<b>HGT Design and Thermal Technical Support</b>				<b>RELAZIONE TECNICA</b>											
				Documento / Document no. <b>PBCFU98015</b>					Pagina Sheet <b>1</b> di of <b>8</b>						
PROGETTO <i>Project</i>		<b>CAPACITY STRATEGY ITALY</b>								Indice Sicurezza <i>Security Index</i>					
										<b>Riservato</b>					
TITOLO <i>Title</i>		<b>C.le Andrea Palladio di Fusina</b> <b>Condizione ambientale n. 6 parere CT VIA n.151 - D.M. n. 424/2021</b>													
CLIENTE <i>Client</i>		<b>ENEL</b>													
JOB no.		.....		Document no.		.....									
INOLTRO AL CLIENTE <i>Client Submittal</i>			<input type="checkbox"/> PER APPROVAZIONE <i>For Approval</i>				<input checked="" type="checkbox"/> PER INFORMAZIONE <i>For Information Only</i>				<input type="checkbox"/> NON RICHiesto <i>Not Requested</i>				
SISTEMA <i>System</i>		<b>00B</b>		TIPO DOCUMENTO <i>Document Type</i>		<b>TA</b>		DISCIPLINA <i>Discipline</i>		<b>G</b>		FILE <i>File</i>	<b>PBCFU98015.doc</b>

La presente relazione è stata predisposta a seguito delle valutazioni e osservazioni formulate da ARPA Veneto con nota prot.n. 2022-0012426 del 10/02/2022 ed a seguito dell'incontro tecnico svolto con la stessa ARPA in da

**Figura 1** - Collocazione terre – canale SR2

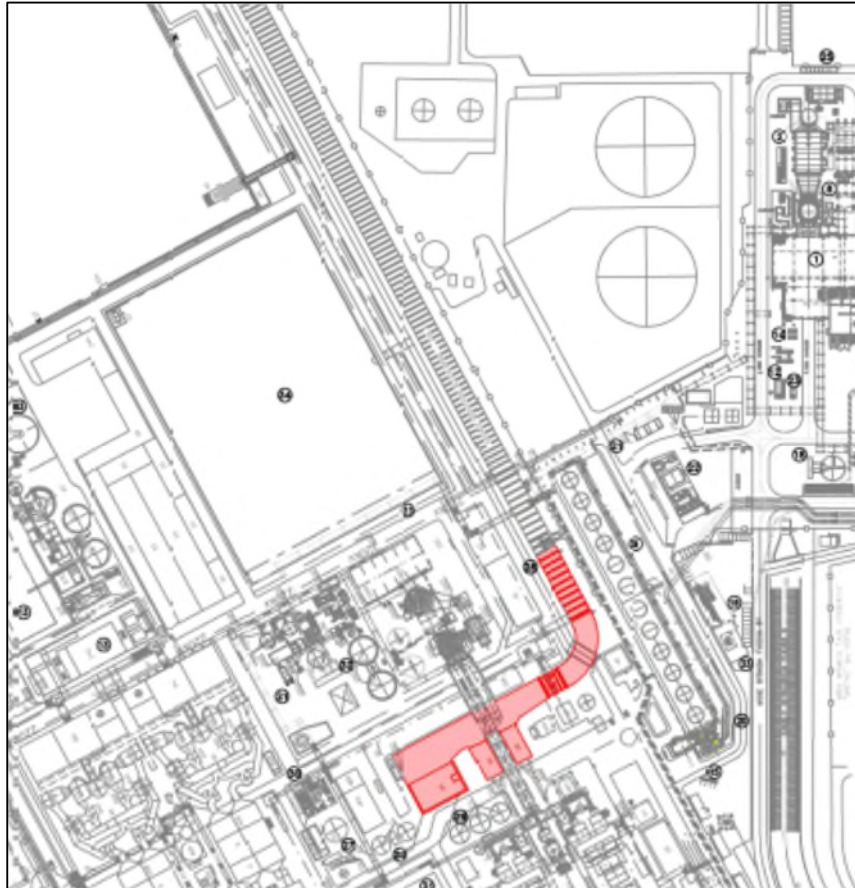
*"Con riferimento al Cod. elaborato C1021718 si rileva che, il volume finale di terra scavata ammonta a 44.000 m<sup>3</sup>. Le terre da riutilizzare saranno pari a 12.000 m<sup>3</sup> nell'area del nuovo impianto, mentre altri 28.000 m<sup>3</sup> saranno riutilizzate per riempimenti, rimodellamenti nell'ambito di altre progettualità previste dalle prescrizioni ricevute con Parere 151 del 20/09/2021 della Commissione Tecnica di Verifica degli impatti Ambientali allegato al Decreto Mite n. 424 del 18/10/2021.*

*La scrivente Agenzia chiede, per una corretta gestione del materiale, la collocazione dei 28.000 mc che saranno riutilizzate nell'ambito di altre progettualità."*

Il volume totale di 28.000 m<sup>3</sup> sarà così suddiviso:

- 8.000 m<sup>3</sup> da utilizzare per il riempimento del canale di scarico SR2, così come evidenziato in Figura 1;

**Figura 4** – Area deposito temporaneo terre da riutilizzare

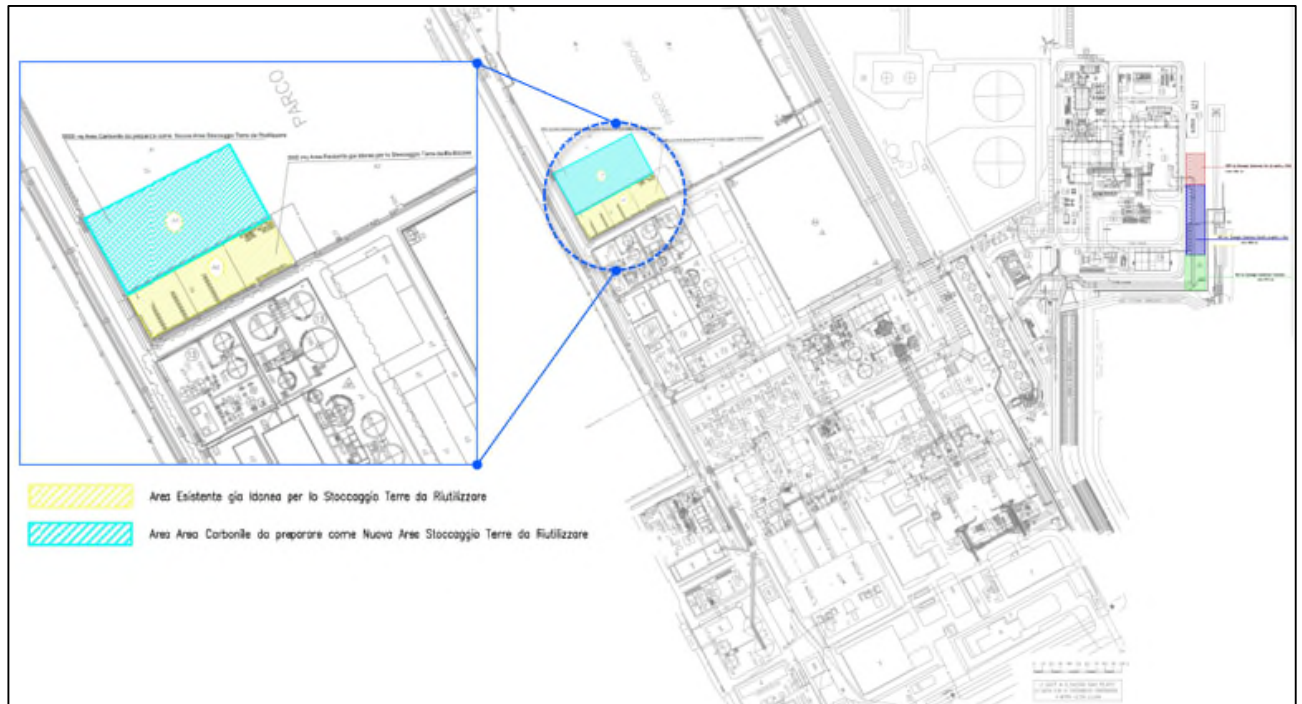
"Si chiede, inoltre, una planimetria (la planimetria di figura 6 non è leggibile) con l'individuazione delle seguenti aree:

1. Area deposito temporaneo calcestruzzo da demolizione (7.600 m<sup>3</sup>);
2. Area deposito temporaneo terre gestito come rifiuto (4.000 m<sup>3</sup>);
3. Area deposito temporaneo calcestruzzo frantumato come MPS (4.400 m<sup>3</sup>);
4. Area deposito temporaneo terre in attesa di riutilizzo (40.000 m<sup>3</sup>).

In allegato si riporta la planimetria della Centrale con indicazione delle aree di deposito, di cui nelle seguenti Figura 4 e Figura 5 si riporta un ingrandimento.

Si precisa che l'area A2 (campitura gialla in Figura 4) di circa 3000 m<sup>2</sup> è già predisposta, con soletta in calcestruzzo e paratie verticali, a depositare le terre da riutilizzare. L'area A1 (campitura azzurra nella Figura 4) di circa 5000 m<sup>2</sup> è un'area del carbonile che verrà provvisoriamente predisposta, in maniera idonea anch'essa, per il deposito delle terre da riutilizzare. Nell'area A1, una volta rimosso il carbone, effettuato lo scotico del terreno fino a quota idonea e preparata l'area con materiale di riporto, verrà realizzata una soletta in calcestruzzo h 200 mm con cordolo e canalina per convogliare le acque piovane nella rete di

raccolta dell'area A2 e verrà segregata dal carbonile mediante paratie verticali alte come in area A2. L'accesso all'area A1 avverrà attraverso il passaggio dall'area A2.
